HaskoningDHV Nederland B.V.
Water & Maritime

Onderwerp: Aanvullende vragen De Hes ontheffing WNB Update na vooroverleg (6-11)

In onderstaand memo zijn de vragen gesteld door Provincie Gelderland van 18 oktober 2024 over de ontheffingsaanvraag puntsgewijs beantwoord.

Figuur-2 Overzicht van de beoogde locaties (blauwe) ster van de kerkuil compensatie (uitsnede Bijlage 1). De oostelijke kast is reeds geplaatst.

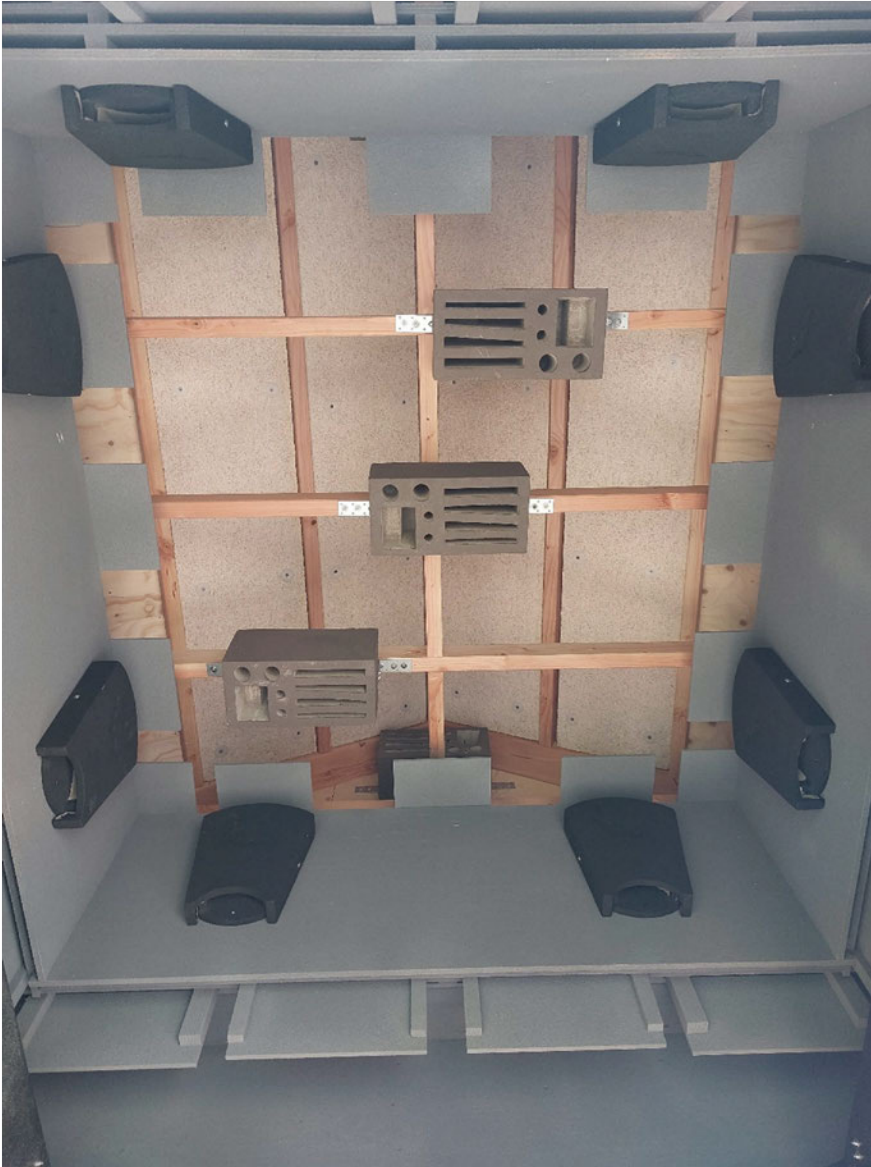
5. Uit de kaart op pagina 49 van de 'Beantwoording vragen ontheffingsaanvraag De Hes' is aangegeven dat er nog 3 keruilenkasten worden geplaatst. In de tekst in het activiteitenplan staat dat er in totaal twee kasten geplaatst worden (waarvan één dus in een schuur). Gelieve aan te geven hoeveel kasten voor de keruik geplaatst worden.

Op de kaart op pagina 49 in de vorige beantwoording vragen ontheffingsaanvraag De Hes is inzichtelijk gemaakt welke locaties worden onderzocht voor de invulling van de compensatie opgave. In de legenda is daarom ook opgenomen dat dit optionele locaties betreffen waar mogelijk de compensatie van 2 kerkuilkasten wordt ingevuld. Inmiddels zijn de verschillende locaties afgewogen. De definitieve locaties zijn bepaald en weergegeven in de uitsnede in Figuur 3.

Figuur-8 Indicatieve weergave van het toekomstige leefgebied van de das.

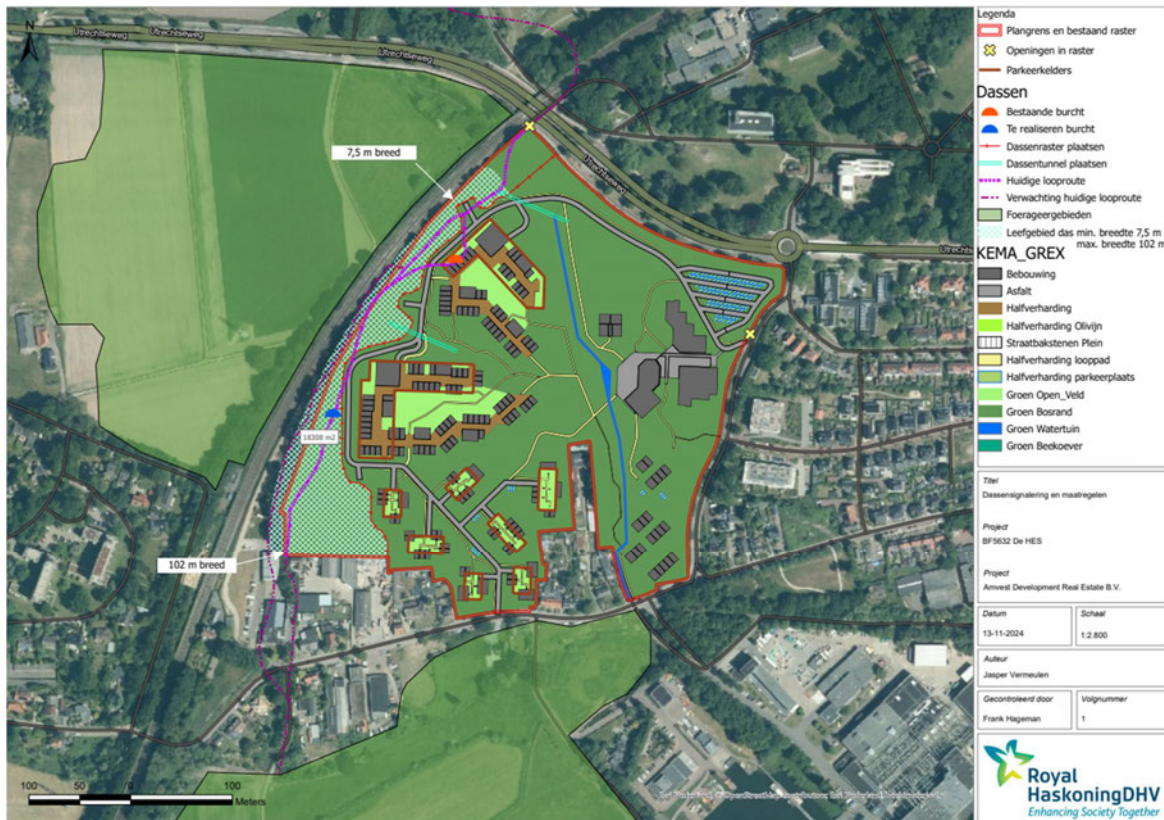
8. A. Na afronding van de werkzaamheden en verplaatsing van de dassenburcht, blijft er zeer weinig geschikt leefgebied over voor de das. Door de plaatsing van hekwerk, ter bescherming van de das, wordt het leefgebied verkleind (aangegeven is wel dat faunabuizen worden geplaatst, maar niet waar/waarnaartoe). Tevens bevindt de alternatieve locatie, zich dicht bij het spoor en zal de das enigszins opgesloten zitten tussen dit spoor en de woonwijk. Al in al, betreft het geen ideale locatie om een kunstburcht te realiseren. Is gekeken naar alternatieve locaties, buiten het plangebied, die beter geschikt zijn voor de das?

Het gebied is mogelijk deels geïsoleerd. Dit was in 2021 echter geen bezwaar voor de das om het gebied in trekken en er in 2023 een burcht te stichten. Het geïsoleerde gebied voldoet momenteel dus aan de eisen en blijkt ook bereikbaar te zijn voor de das. Er blijft voldoende ruimte voor de das beschikbaar. Momenteel betreft het leefgebied van de das deels stroken van maximaal 2,5 meter breed tussen de steilrand van de spoorlijn en de bebouwing. Het gebied zal in de toekomst overal breder zijn. De smalste strook heeft een breedte van 7,5 meter. De maximale breedte bedraagt 102 meter.

De alternatieve locatie bevindt zich nabij de spoorlijn. Dit geldt ook voor de huidige locatie. De spoorlijn vormt dus geen probleem voor de dassenburcht. Ter plekke van zowel de huidige als voorgestelde burcht is er een groot hoogteverschil tussen de locatie van de burchten en de spoorlijn. Die steilrand is veel meer bepalend voor het gebruik van het landschap en de bereikbaarheid dan het spoor. Uit onderzoek blijkt dat de das zich verplaatst langs de spoorlijn richting de Klingenbergweg. Deze route blijft beschikbaar na inrichting van het terrein en wordt door de getroffen maatregelen zelfs beter geschikt en rustiger. Er is daarom geen sprake van insluiting van de das. Daarnaast maakt de das mogelijk gebruik van een route na het noorden via het viaduct langs de spoorlijn. Ook deze route blijft beschikbaar. Het toekomstige leefgebied van de das is weergegeven in Figuur 8 en bijlage 2.

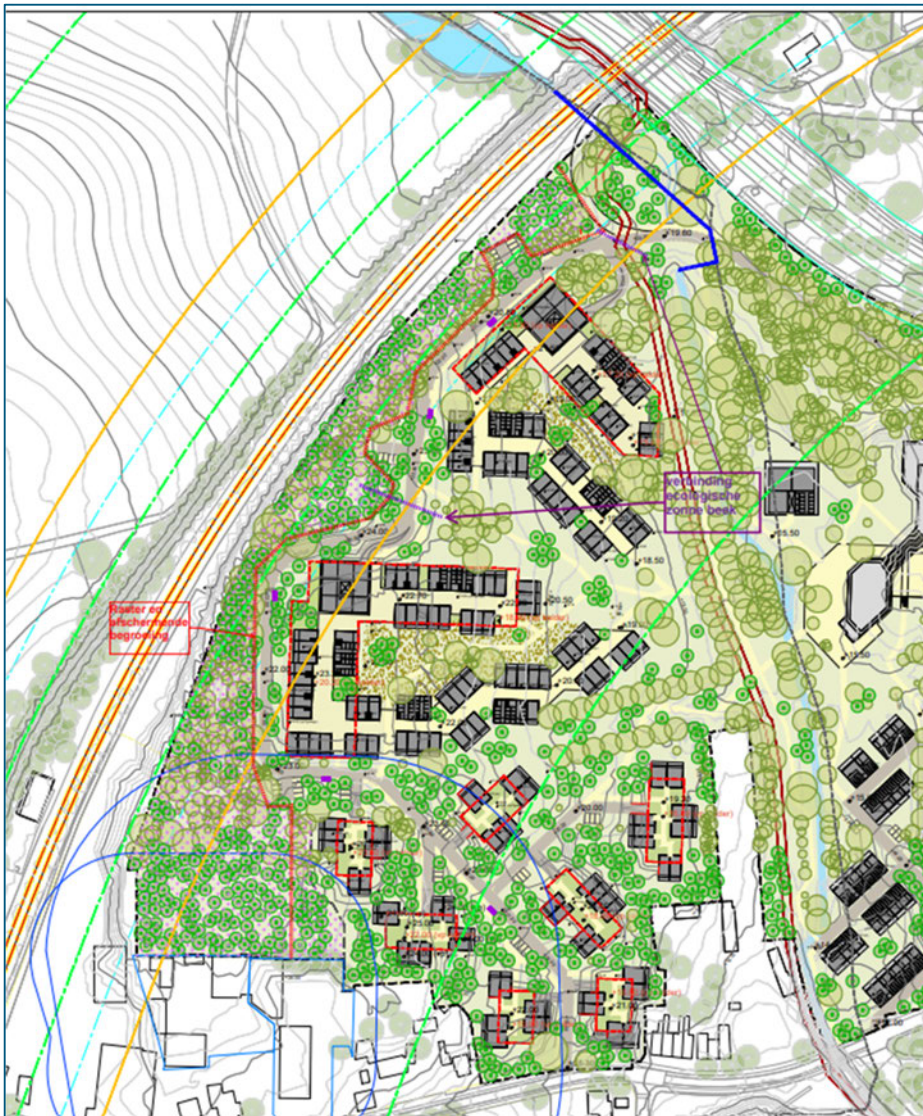
8 B. En heeft Stichting Das & Boom, al meegekeken en akkoord gegeven op de kunstburcht en locatie? Indien mogelijk, ontvangen wij hier graag een bevestiging van.
Tenslotte dient het leefgebied dat wordt ingericht voor de das, duidelijk in een kaart ingetekend te worden.

De faunabuizen (in figuur 11 weergegeven) zijn bedoeld om de dassen achter het raster weg te laten komen en de weg veilig te laten kruisen en toegang te geven tot de groenzones en omgeving van de Slijpbeek. De faunabuizen zullen worden voorzien van geleiding. Door de verbeterde inrichting van deze groenzones met geschikte voedselplanten voor de das is de verwachting dat deze beter geschikt zullen zijn als foerageergebied dan in de huidige situatie. De belangrijkste foerageergebieden blijven echter, net als nu, buiten het plangebied liggen.

Bovenstaand figuur 11 is een uitsnede van de maatregelen voor de das. Hier is een volledig overzicht van alle genomen maatregelen op weergegeven. Het voorstel is niet met stichting Das en Boom besproken. Bij de vorige memo 'Beantwoording vragen ontheffingsaanvraag De Hes' is aangegeven dat Ranox na het verkrijgen van de ontheffing contact opneemt met Stichting Das en Boom om de gedetailleerde uitwerking van de kunstburcht te bespreken. Dan zijn er meer gedetailleerde tekeningen beschikbaar. Het leefgebied van de das is inmiddels verankerd in het door de gemeente Renkum goedgekeurde Stedenbouwkundig plan en bestemmingsplan. Dit maakt ook onderdeel uit van het door de gemeente Renkum vastgestelde bestemmingsplan. Er is ook geen enkele reden om het voorstel in deze fase met Das en Boom te bespreken. Het huidige ruimtegebruik van de das is duidelijk alsmede de invulling van de noodzakelijke compensatie. Hierbij is gebruik gemaakt van de richtlijn van de provincie Gelderland voor de wijze van mitigeren en compenseren. De provincie Gelderland moet dit goedkeuren, niet Das en Boom.

Bijlage 1: Kaart De Hes Arnhem

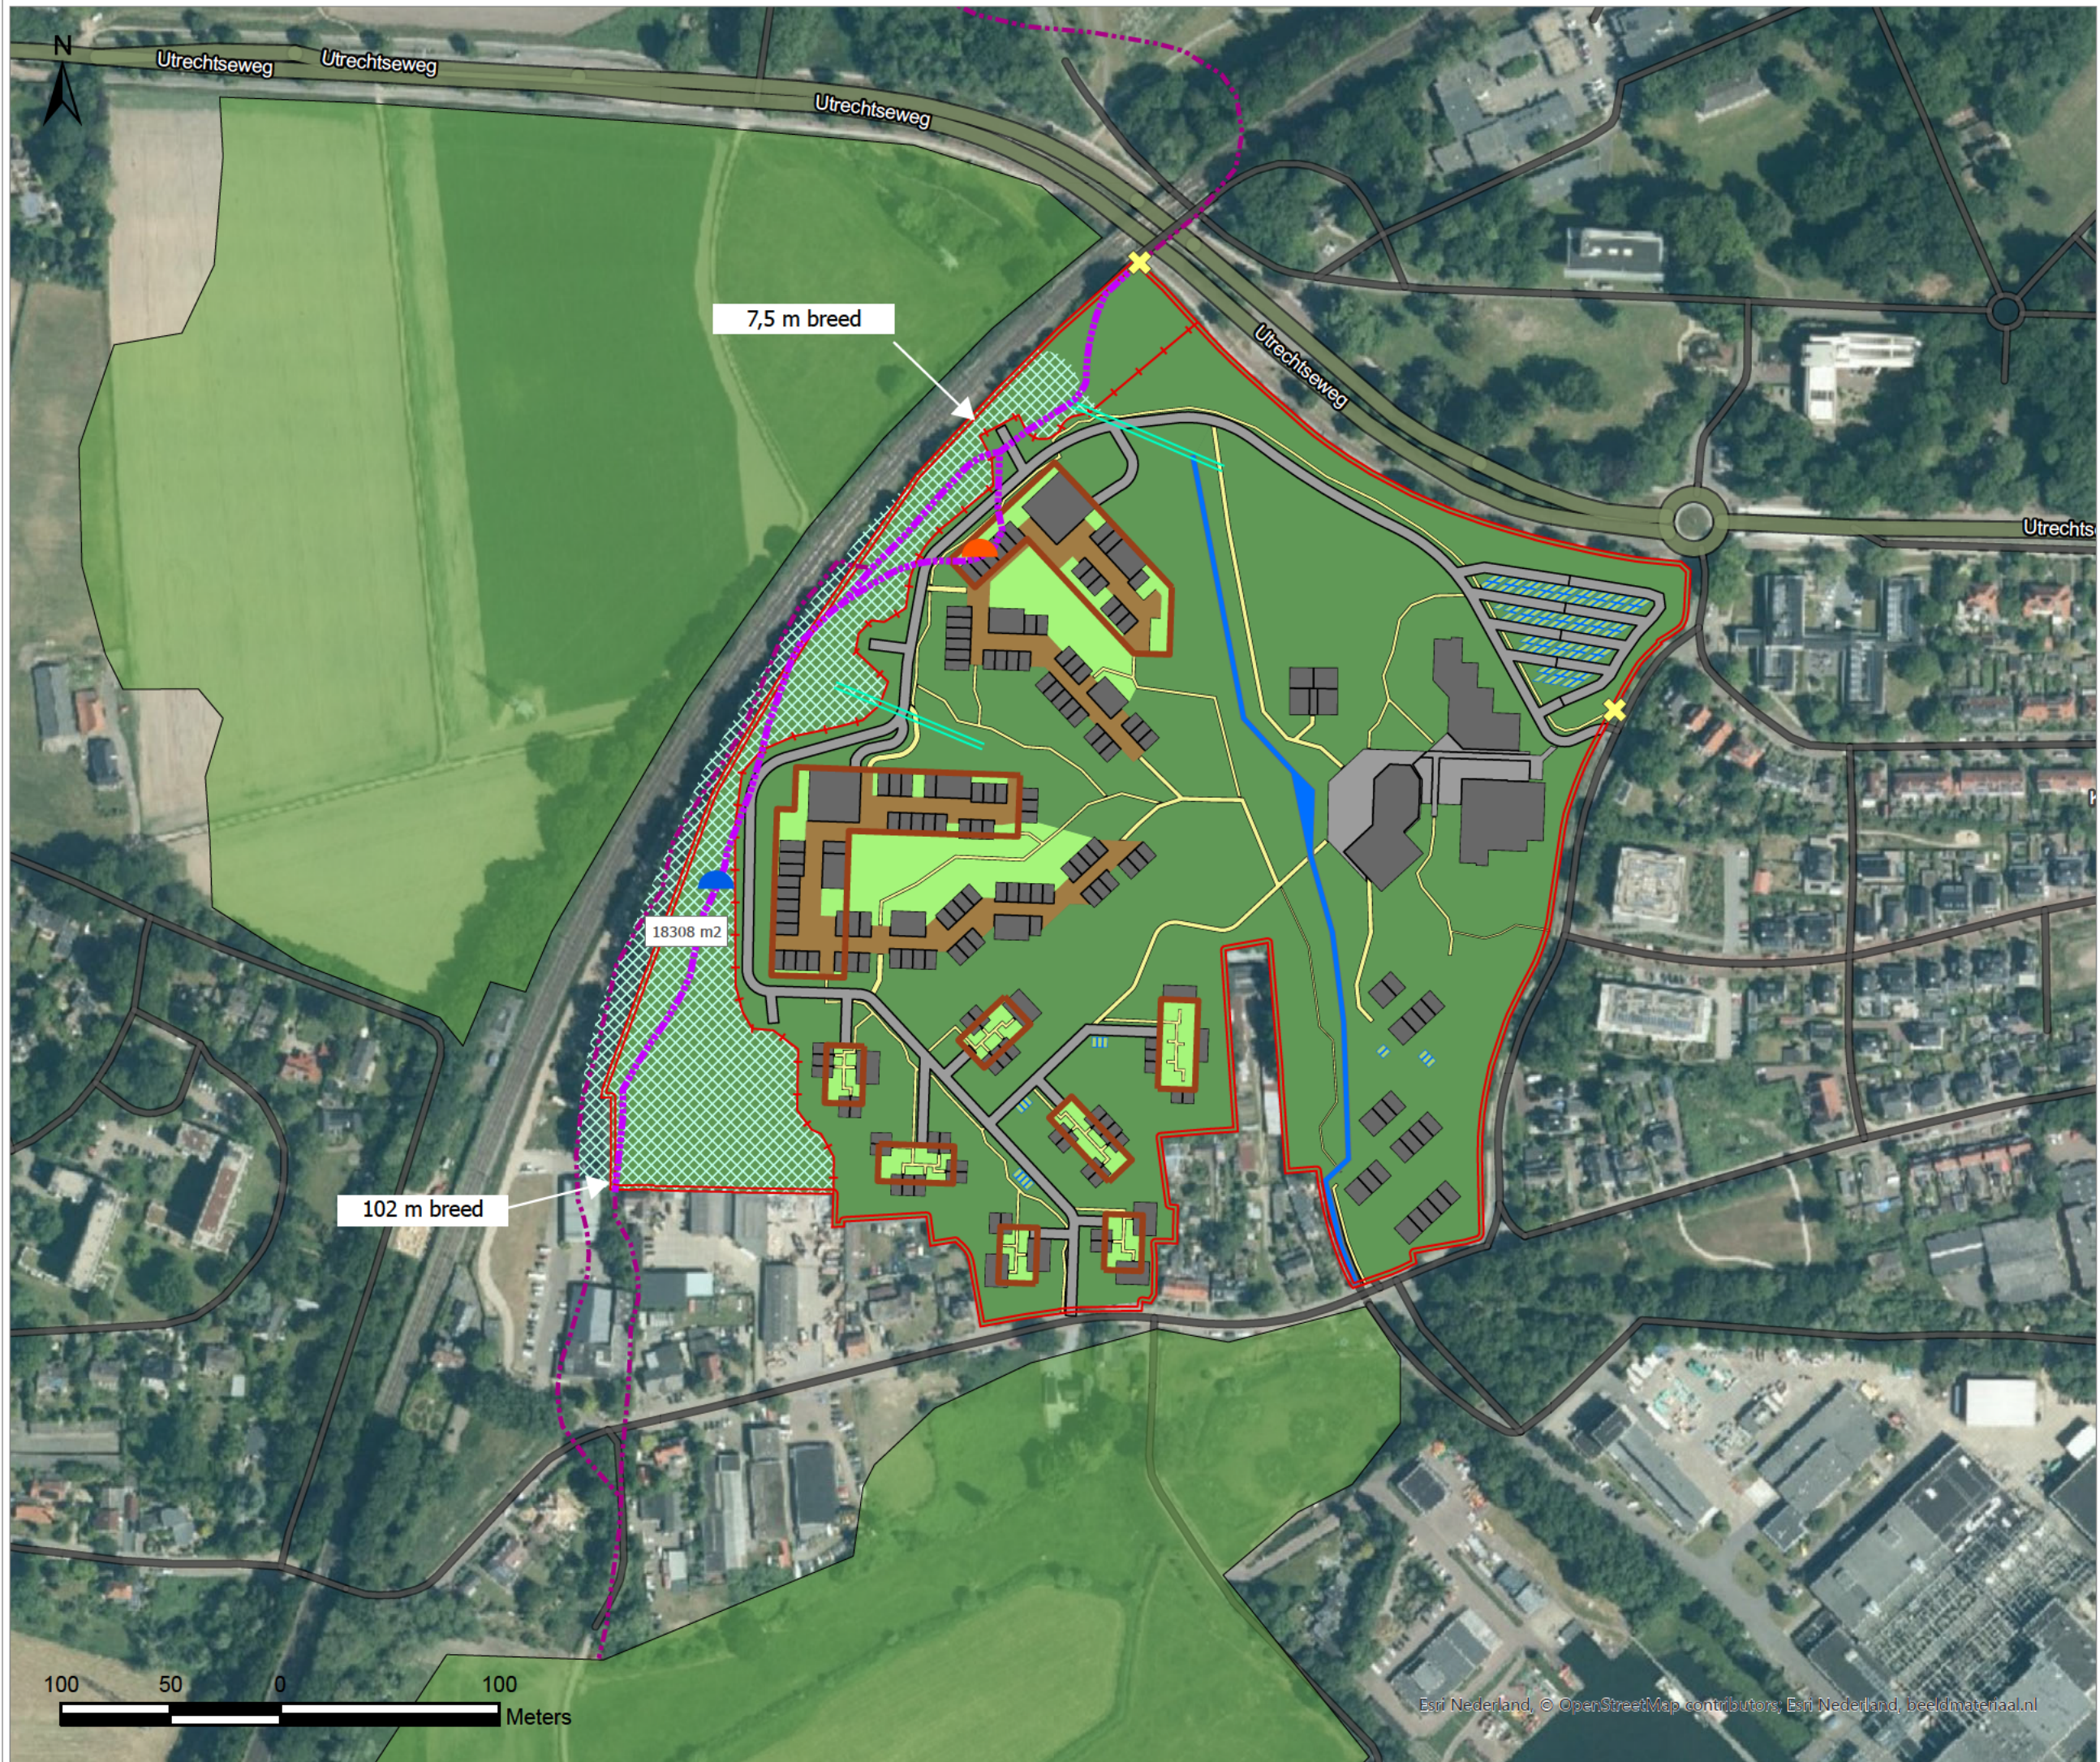
1. Voor vleermuizen is in de mitigatie, uitgegaan van 5 zomer en 5 paarverblijfplaatsen, dit moeten 6 paarverblijfplaatsen zijn. Daarnaast dient er rekening mee gehouden te worden dat wij paalkasten (1 paalkast telt voor 1 mitigerende verblijfplaats, niet 4) en kasten op bomen (ter mitigatie van verblijfplaatsen in gebouwen) maar voor maximaal 50% van de totale mitigatie accepteren (zie het bestand "Toelichting aanvraag ontheffing soorten" onder het kopje "Wat moet ik bij de aanvraag toevoegen?" op de website ([Gelderland.nl/vergunningen/vergunning-beschermde-soorten](https:// Gelderland.nl/vergunningen/vergunning-beschermde-soorten))). De mitigatie voor vleermuizen dient om deze redenen aangevuld te worden. Gelieve aan te geven op welke manier de mitigatie wordt aangevuld evenals de locaties van deze mitigerende maatregelen.

Besproken is dat een compensatie van 35 kasten voldoet indien minimaal de helft aan gebouwen wordt gerealiseerd. Momenteel hangen reeds 16 kasten aan bebouwing zie kaart bijlage 1. Bij de gebouwen waar al twee kasten hangen wordt navraag gedaan voor het ophangen van een derde kast. Hiermee zouden dan mogelijk 23 kasten aan bebouwing worden gerealiseerd. Aanvullend zijn er reeds 4 paalkasten en 2 boomkasten geplaatst. Daarnaast wordt ook de uilentiil geschikt gemaakt voor vleermuizen. Deze uilenkast biedt een stabiele omgeving middels meerdere ingangen en spouwmuren waardoor dit een gebouw is met 4 vleermuisvoorzieningen. (zie verder beantwoording vraag 6 voor het ontwerp).
